討論議題 108-1

有關出入口雨遮免計入建築面積及樓地板面積之構造形式疑義

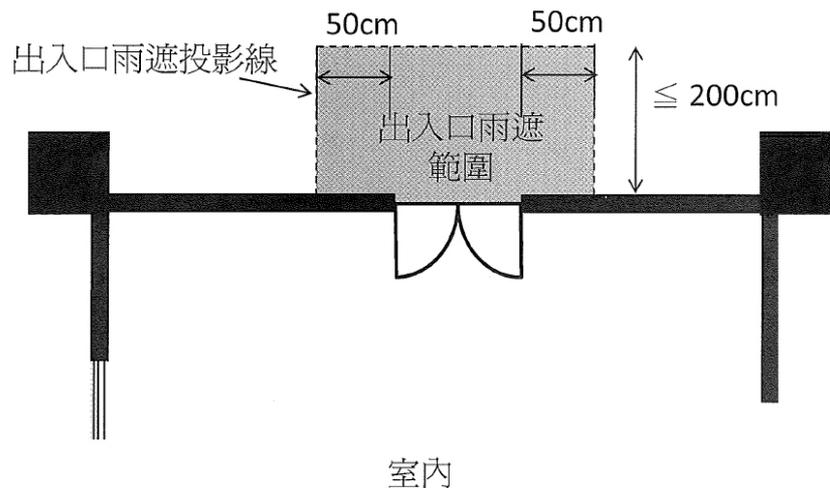
- 一、自窗戶或開口兩側外緣向外起算各五十公分範圍內。
- 二、雨遮應位於外牆窗戶或開口上緣五十公分範圍內，且不可超過直上層樓地板之下緣。
- 三、前二項窗戶或開口上方為結構外露樑且併同設置雨遮板者，該樑及雨遮板均得標註為雨遮。但僅設置外露樑者，不得標註為雨遮。
- 四、設置雨遮之外牆窗戶，應符合建築技術規則建築設計施工編第四十五條第五款規定。
- 五、考量建築物造型及立面景觀而於建築物外牆設置之裝飾板或裝飾物，仍依各直轄市、縣（市）政府規定辦理。
- 六、雨遮參考圖例如上附圖一、二。

新增  
案例

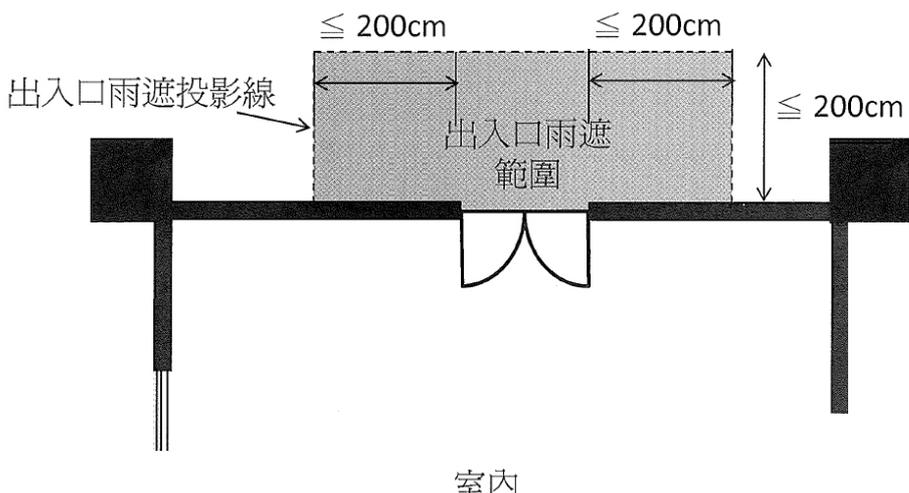
1. 擬針對出入口雨遮左右範圍免計入建築面積及樓地板面積之尺寸討論
2. 出入口雨遮正面，是否檢討透空率？

<p>1071120 結論</p>	<ol style="list-style-type: none"> <li>1. 出入口雨遮寬度以出入口左右各200公分範圍內，為免計入建築面積範圍。</li> <li>2. 出入口雨遮構造應為懸挑式、不得設置欄杆、亦不得落柱；可免降版設計。</li> <li>3. 出入口雨遮上方不可作為陽臺或露臺使用。</li> <li>4. 出入口雨遮正面造型暫不予限制、暫免檢討透空率，惟造型設計上不可全面封閉落地型式。</li> <li>5. 按新北市政府工務局建照科業務工作手冊-107年版，編號05-17（106年版，編號05-18）有關出入口雨遮設置方式：（1）若為集合住宅，應僅共同出入口可設置。（2）若為店舖等商業行為使用者，其出入口雨遮位置應直接面向道路或基地內之通路，構造應為懸挑式，不得設置欄杆，亦不得落柱。</li> <li>6. 針對出入口係以建築物公共門廳、公共梯廳或主要人員出入口認定，至於停車空間車道出入口，不得採用出入口雨遮檢討優待面積。另本局轄管範圍多屬獨棟獨戶類型案件，其出入口設置之認定，納入下次會議研議。</li> </ol> 
-----------------------	---
